工程指示 / 要求簡箋(E.I.)

工程指示編號：EI/9951/18

工程編號：J-837

工程名稱：觀塘裕民坊

工程項目：幕牆 組裝及生產注意事項

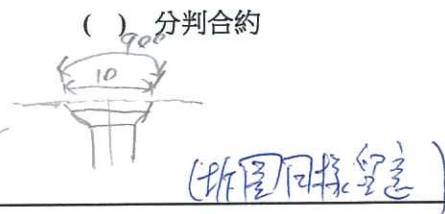
按湛哥設計，請留意以下生產及組裝注意事項

1. 撥平頭孔，M5 及 3/16"要沉頭 (90° x  $\phi$ 10)，供修螺絲後啣膠用

2. 打螺絲牙: M5 (用在 5mm 厚或以上料) 鑽孔 5/32"或 $\phi$ 4.0

鋁料厚度 = 5mm 以下，必須用 3/16"牙螺絲，鑽孔  $\phi$  3.5
